# 改善箇所説明図

図：左ハンドル仕様

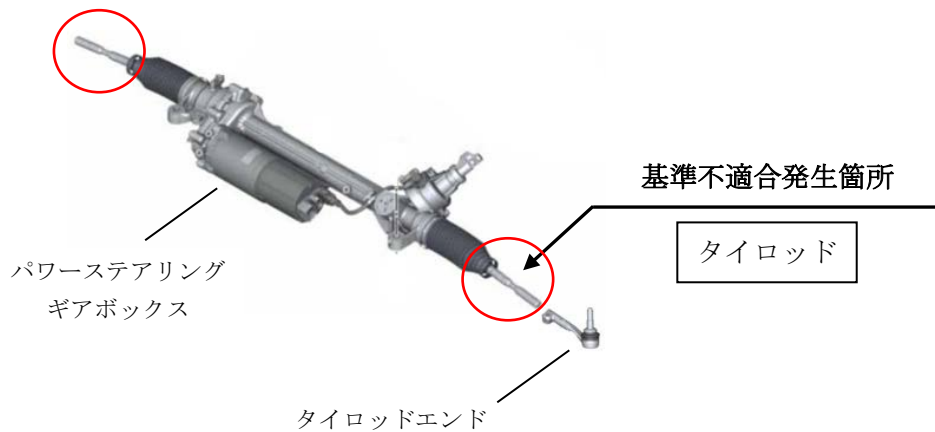
タイロッドにおいて、強度検討が不十分なため、耐久性が不足している。そのため、外気温が高い環境下や路面から受ける振動により破断し、最悪の場合、操舵できなくなるおそれがある。

全車両、タイロッドを対策品に交換する。

識別：左フロントドア、ロワヒンジのボルトの頭に白ペイントを塗布する。
